# **Avis délibéré de l'Autorité environnementale sur le projet d'adaptation de la gare d'Alençon (Orne) aux personnes à mobilité réduite**

**n°Ae: 2012 - 12**

**Avis établi lors de la séance du 11 avril 2012 - n°d'enregistrement : 008241-01**

Schéma 33 : Localisation de la passerelle

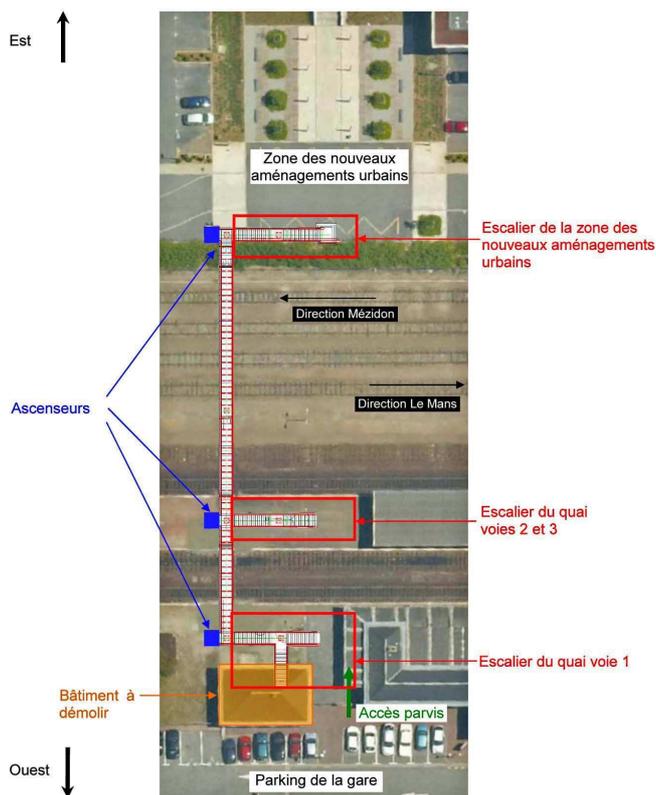
Il n'y a pas de plan coté de la passerelle, avec notamment les hauteurs des différents éléments, alors qu'il s'agit d'une information importante pour apprécier l'impact visuel, et seule une mention page 122 évoque une hauteur approximative de 6 mètres qui concerne probablement le plancher de la passerelle, mais pas le haut de tours des ascenseurs. Il n'est pas précisé la longueur sur laquelle la passerelle déborde des emprises de RFF pour desservir le quartier derrière la gare. Il n'est pas précisé la largeur de passage de chaque côté de l'ascenseur et des escaliers pour les fauteuils roulants, au regard de la zone de danger le long du quai. *L'Ae recommande de compléter le dossier avec un plan coté répondant notamment aux questions ci-dessus.*
